VKBA 6868

Technisch Bulletin – 06.2009

Achterwiel: MITSUBISHI Carisma, Colt – 1.3, 1.6, 1.9

Hergebruik de magnetische ABS-ring bij het vervangen van de hub-unit

VKBA 6868

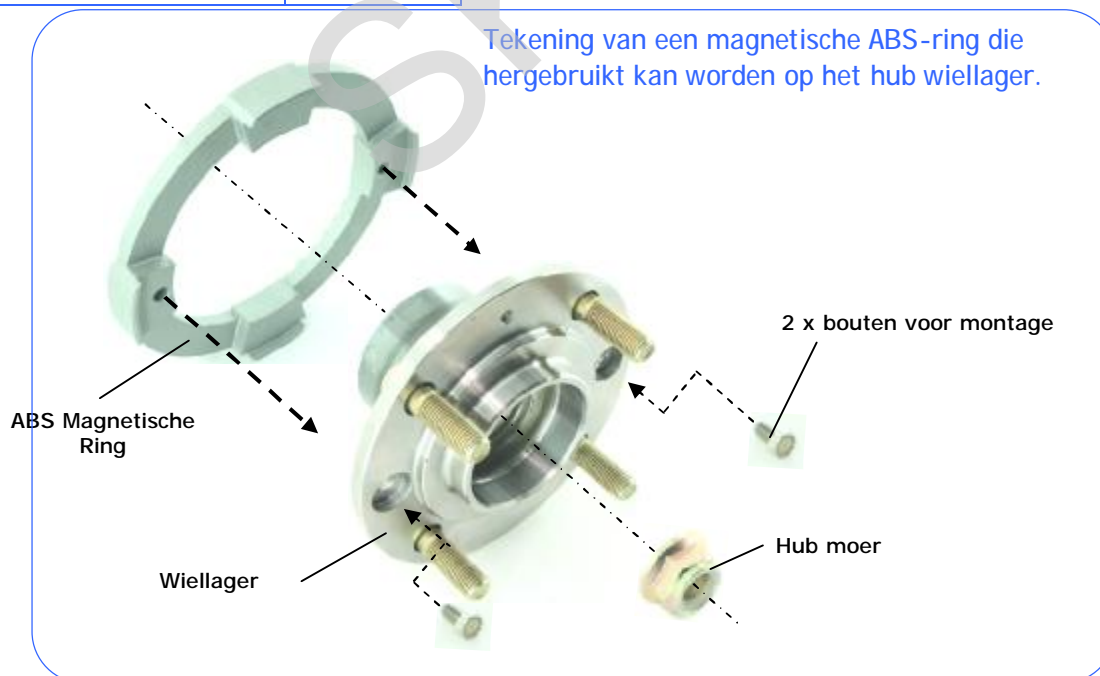
Het OE-ontwerp en equivalent in de aftermarket van de VKBA 6868 hub-unit wordt geleverd zonder magnetische ABS-ring. Het origineel onderdeel, geschikt voor de hub, kan opnieuw gemonteerd worden en dient enkel vervangen te worden indien beschadigd of gebroken. De inhoud van de SKF-kit is vergelijkbaar met de samenstelling van de OES-kit.
